改善箇所説明図

③CNG 燃料制御プログラム

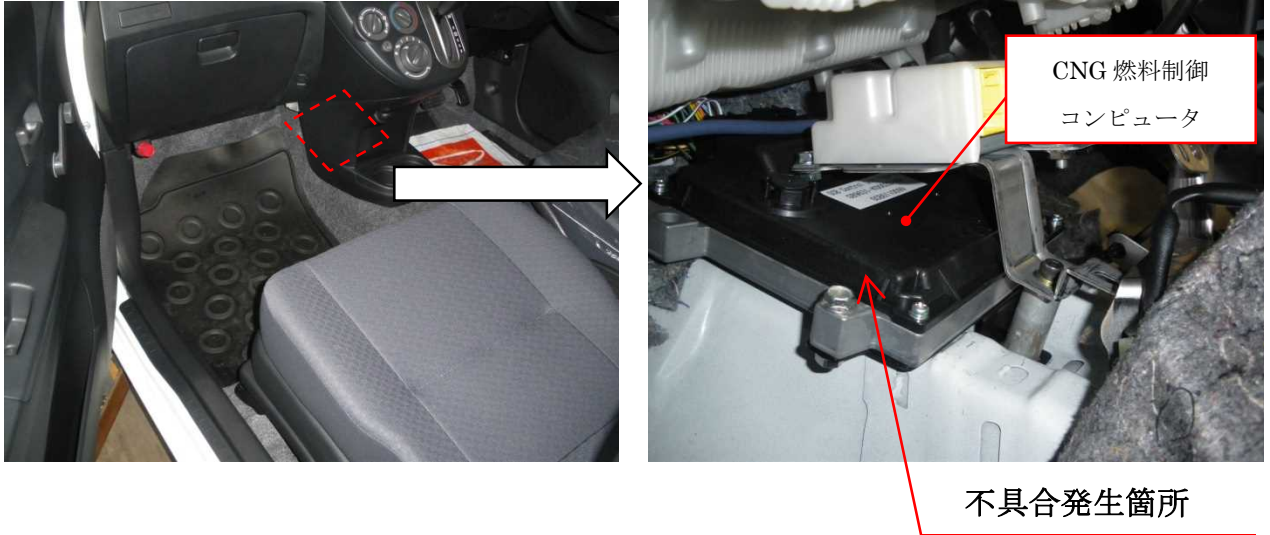
天然ガス/ガソリン併用仕様に改造した車両において、CNG 燃料制御プログラムが不適切なため、燃料供給が不足状態となることがある。そのため、エンジン制御コンピュータがセーフモードとなって警告灯が点滅し、意図する加速が得られないおそれがある。

全車両、CNG 燃料制御プログラムを対策仕様書き換える。
